## Førebels svar - trong for tilleggsinformasjon gbnr 188/787 gjervik ytre

### Søknad om tillatelse til tiltak uten ansvarsrett

### Søknad om dispensasjon fra byggegrense langs kommunal veg

### Følgeskriv til søknad om tiltak (redskaps- og sportsbod) uten ansvarsrett

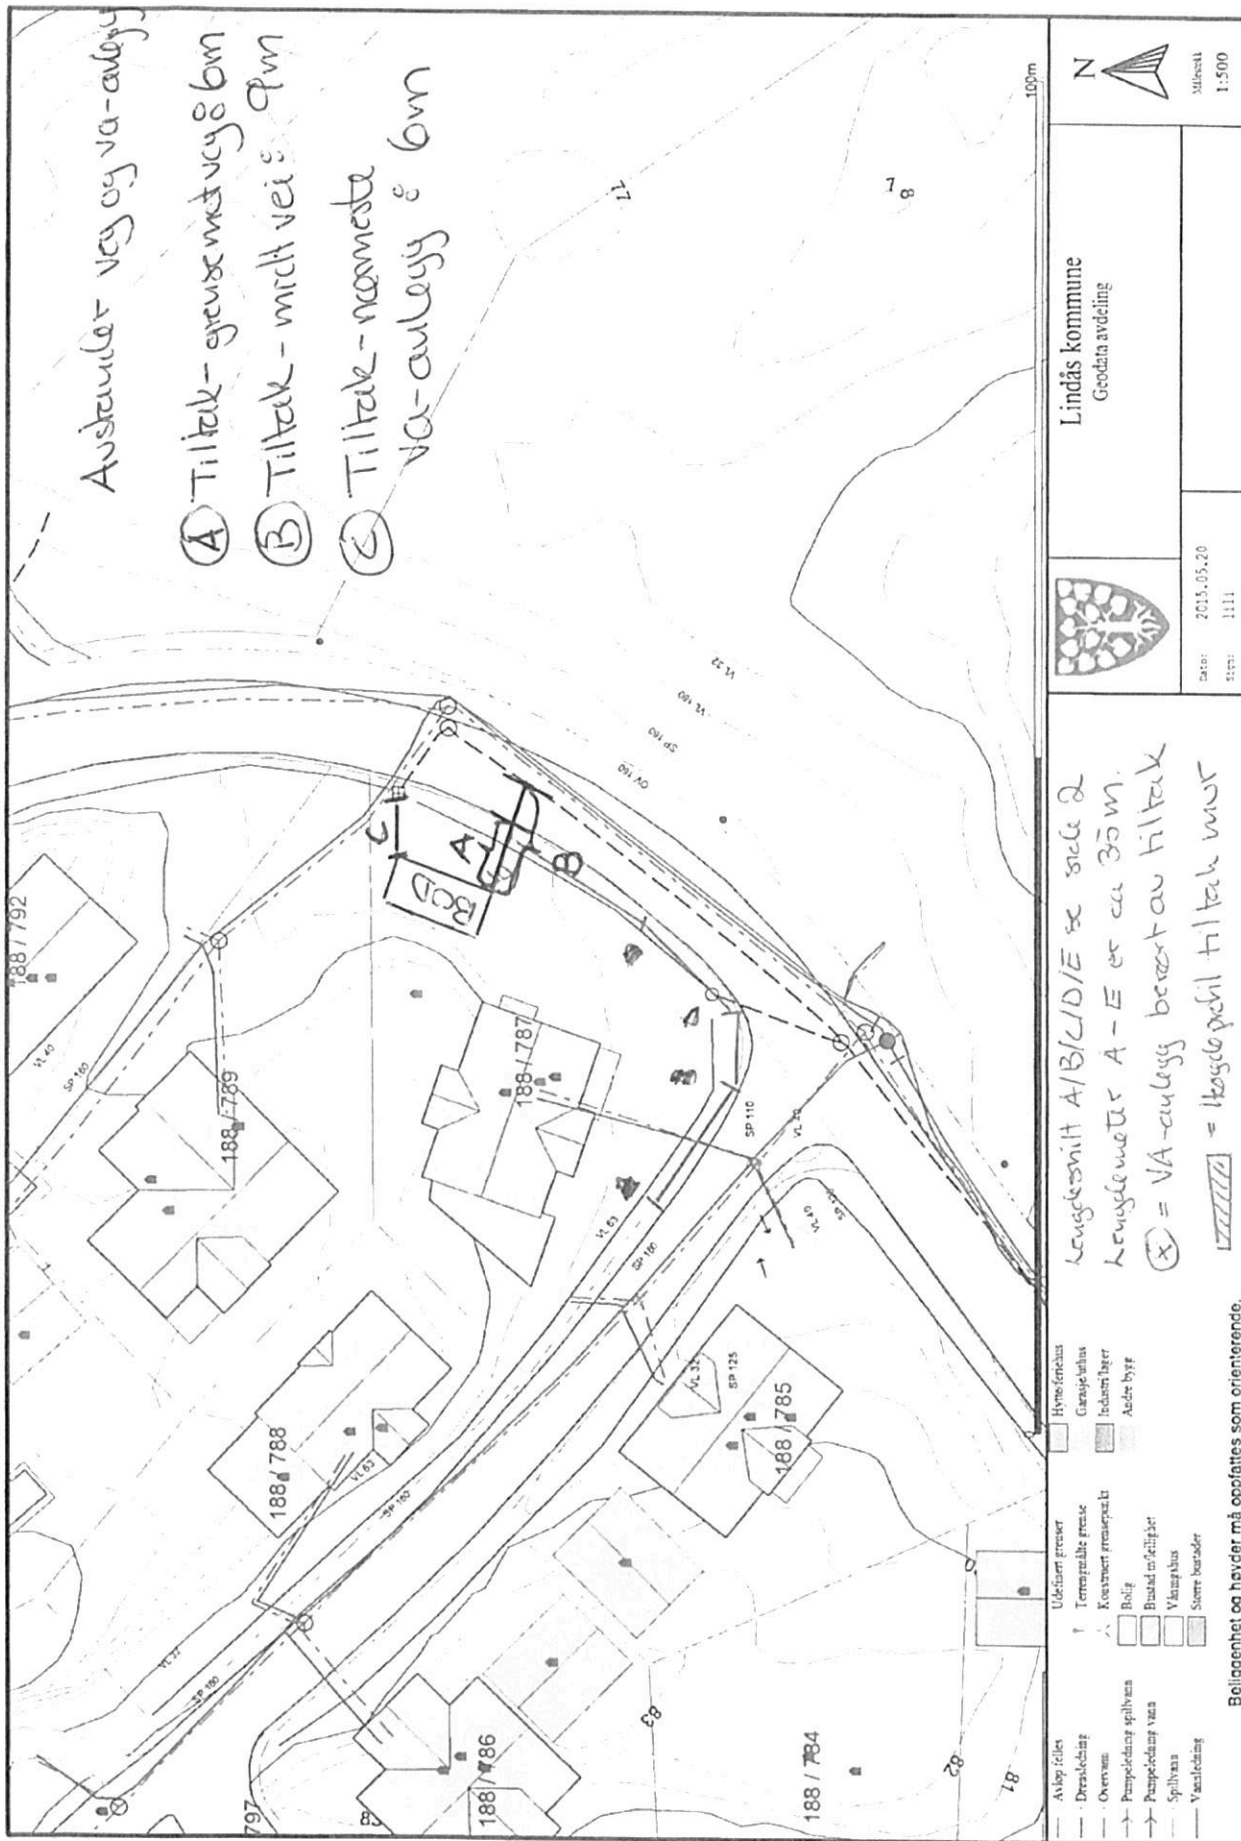
1. Gjenpart for nabovarsling ligg ikkje føre og må sendast inn.
2. Situasjonsplanen er utdatert. Situasjonsplanen skal ikkje være eldre enn 6 mnd. Sidan feltet er forholdsvis nyetablert er det viktig med ein oppdatert situasjonsplan. Vedlagt situasjonsplan er datert 19.04.13

3. Vedlagte teikningar er ufullstendige. Det bør leggjast ved fasadeteikningar som gjev eit klarare inntrykk av utforming. Det bør òg leggast ved terrengsnitt som viser tydelegare korleis boden vil gli inn i omgivnadane.

Hvilke tiltak gjelder dispensasjonen for:	Redskaps- og sportsbod
Minste avstand fra planlagt tiltak – til nabogrense mot veg	6,0 meter
Minste avstand fra planlagt tiltak – til midt kommunal veg	9,0 meter
